Planungsbüro Raumkante | BW-26 | Posteingang Nora Küster

Von	Nora Küster <n.kuester@raumkante.example>
An	Ralf Seeger <r.seeger@raumkante.example>
Datum	Thu, 17 Sep 2026 09:05:00 +0200
Betreff	Bachwinkel: Vor dem Versand noch BB gegen LV lesen

Baubeschreibung Lernatelier Bachwinkel

Leistungsverzeichnis Ausbau Bachwinkel

BW-A-21/02 | Raumschema Erdgeschoss

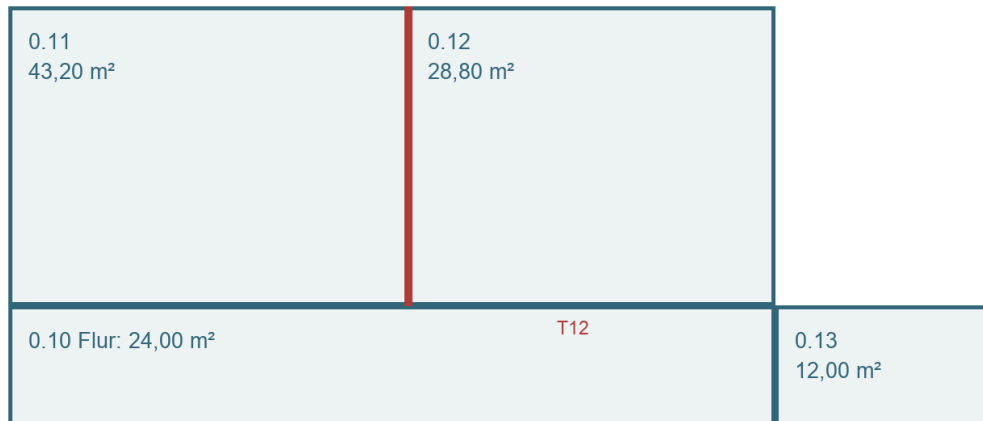
Die Raumhöhe wurde an drei zugänglichen Punkten geprüft. Unter abgehängten Teilen im Flur wurde die Bestandsdecke nicht geöffnet. Aus der Skizze BW-A-21/02 dürfen keine exakten Lagen verdeckter Leitungen abgenommen werden. Revisionsstellen werden vor Montage mit der Fachplanung örtlich festgelegt.

Bitte legen Sie mir vor dem Versand das Türblatt und den zugehörigen LV-Text gemeinsam vor. Ich muss dann insbesondere Einbauwand, Anschlüsse und die Zusammenstellung des Systems nachvollziehen können. Der beigelegte Plan BW-A-21/02 zeigt die Lage, ersetzt aber keinen Systemnachweis. Die Abmessung der Rohbauöffnung ist noch anhand des gewählten Elements festzulegen.
